Ministero dell' Ambiente e della Sicurezza Energetica

Commissione Tecnica PNRR - PNIEC

Parere n. 291 del 25/03/2023

Progetto	<p><i>Istruttoria Valutazione Impatto Ambientale</i></p> <p>Progetto per la realizzazione di un hub energetico denominato "Hub Energetico Agnes Romagna 1 e 2" da realizzarsi sia a mare che a terra in Comune di Ravenna. Potenza complessiva prodotta 700 MW.</p> <p>ID_VIP: 9505</p>
Proponente	Agnes S.r.l.

Figura 140: collocazione delle Stazioni di Monitoraggio per il Rumore Subacqueo

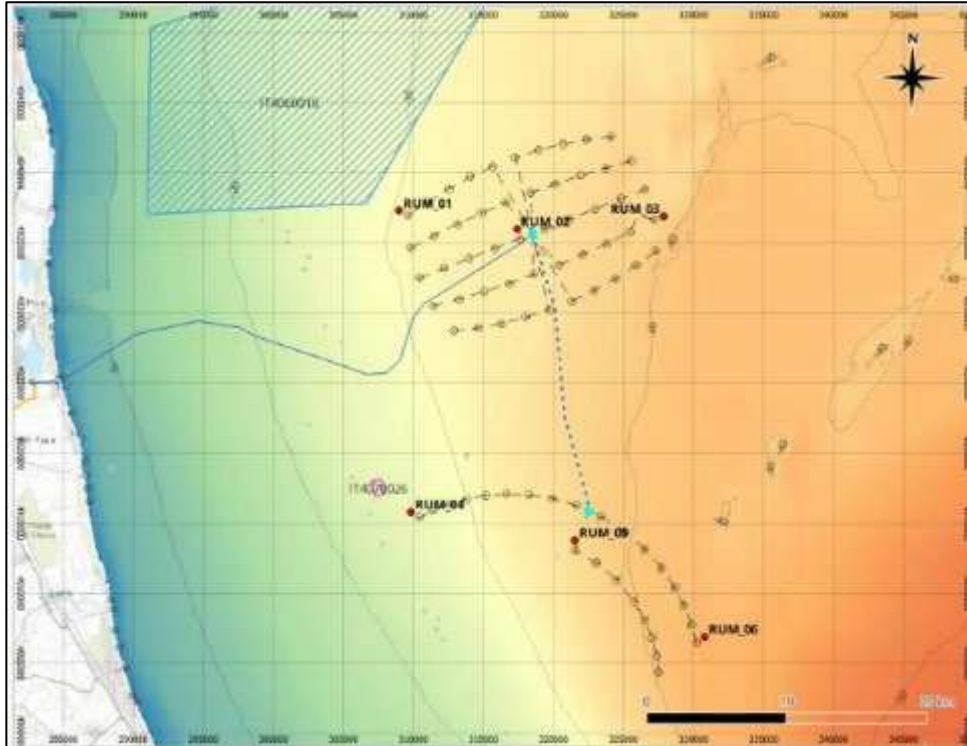
Risulta pertanto necessario provvedere, in fase di progettazione esecutiva ed in funzione delle diverse tipologie di lavorazione previste e per la fase di esercizio, alla modellizzazione della propagazione del rumore in ambiente marino nell'area di interesse per il progetto proposto, al fine di poter valutare in maniera idonea e corretta ed in funzione della stagionalità, le aree di influenza del rumore stesso sulle diverse specie presenti nell'area, soprattutto i tursiopi e le tartarughe marine, in termini di possibile danno e di modificazioni comportamentali. Per tale motivazione vengono poste apposite condizioni ambientali.

Figura 143: analisi delle potenziali criticità lungo l'elettrodotto 380 kV

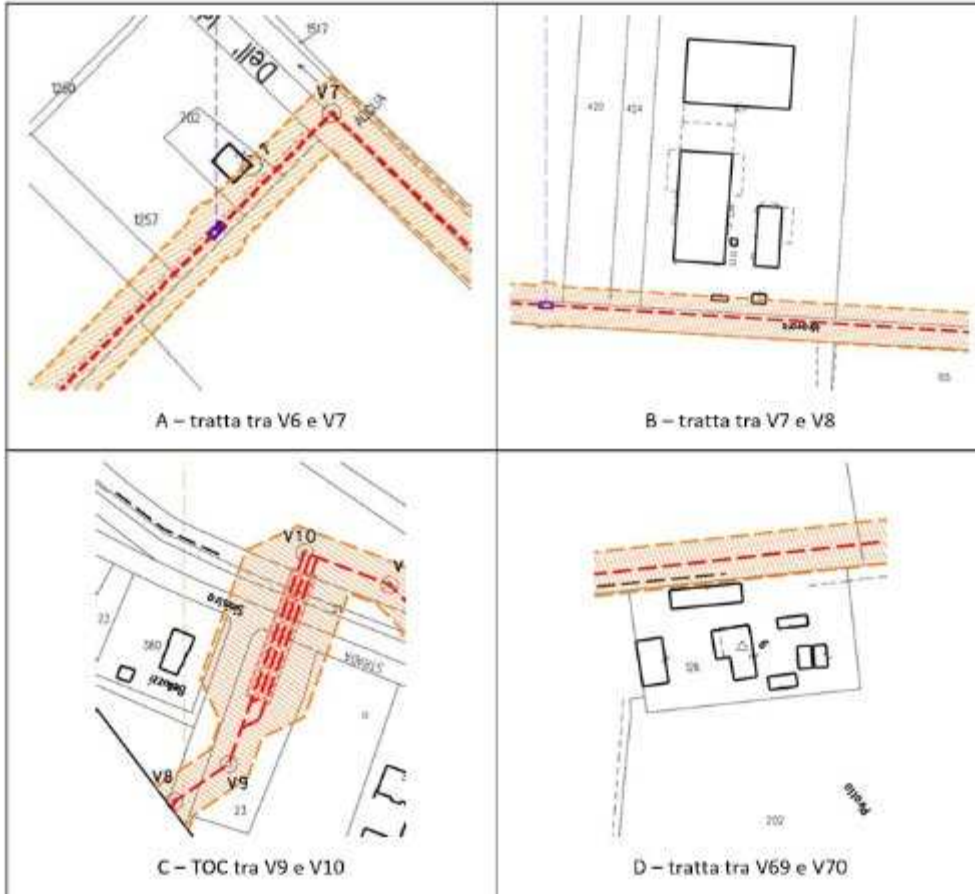
Con riferimento al documento AGNROM_EP-D_INQ-HTEC-DPA "Cavidotto 380kV - Planimetria catastale con DPA" e secondo quanto confermato anche con la documentazione integrativa presentata, per l'elettrodotto a 380 kV, il Proponente indica quattro situazioni di tipo puntuale, che risultano critiche dal punto di vista della possibile esposizione ai campi elettromagnetici di edifici ad uso residenziale, scolastico, sanitario ovvero ad uso che comporti una permanenza non inferiore a quattro ore giornaliere. Tali ricettori ritenuti potenzialmente esposti ai campi elettromagnetici sono stati studiati dal Proponente, descrivendoli singolarmente, e riportati nella figura seguente identificandoli con le lettere da A a D.

Per tali situazioni il Proponente indica che in fase di progetto esecutivo procederà a ripetere i calcoli a fronte dei dati consolidati (data sheet finale dei cavi, portata dell'elettrodotta e potenza massima trasmessa dalla linea, ecc.), utilizzando un modello di calcolo 3D e che, allorché l'interferenza venisse confermata e valuterà un'opportuna strategia di schermatura o l'adozione di una differente strategia di posa.
